VIGTIG information om LK FUGA® AIR forfrådåser

Vi har forbedret vores LK FUGA® AIR forfrådåser

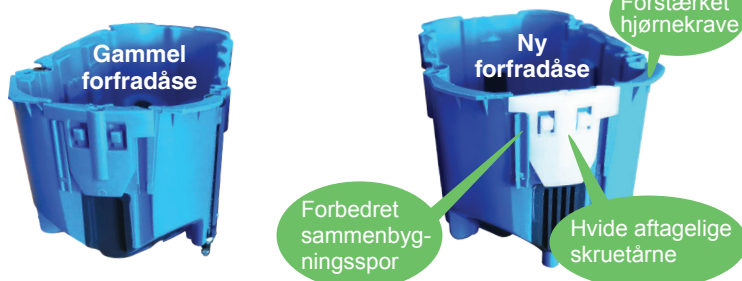
- Forstærkede hjørnekraver.
- Forbedrede sammenbygningsspor.

De forstærkede hjørnekraver gør at man nu kan øge tilspændingsmomentet med 50 %. Sammenbygningssporene er lavet mere robuste og gør at forfrådåserne sidder bedre fast hvis de sammenbygges.

Gamle og nye forfrådåser kan ikke sammenbygges

Ændringen af sammenbygningssporene gør at "nye" og "gamle" forfrådåser **ikke** kan sammenbygges. Derfor nye forfrådåser sammenbygges med nye forfrådåser og gamle forfrådåser sammenbygges med gamle forfrådåser.

Ændringen er lavet på forfrådåserne hhv.:
1 modul (EL nr.: 1017059373/1017059412)
2 modul (EL nr.: 1017059399/1017059438)
2½ modul (EL nr.: 1017059409/1017059441)

- Ved bestilling: Der er ikke skiftet varenummer, så alt hvad du modtager fra grossisten vil fremover være den nye forbedrede udgave.
- Uden på æsken vil du på de nye finde et gult klistermærke som fortæller at æsken indeholder forfrådåser med forbedrede sammenbygningsspor.
- På selve forfrådåsen vil der i overgangsperioden være hvide aftagelige skruetårne – på de gamle forfrådåser er de blå.
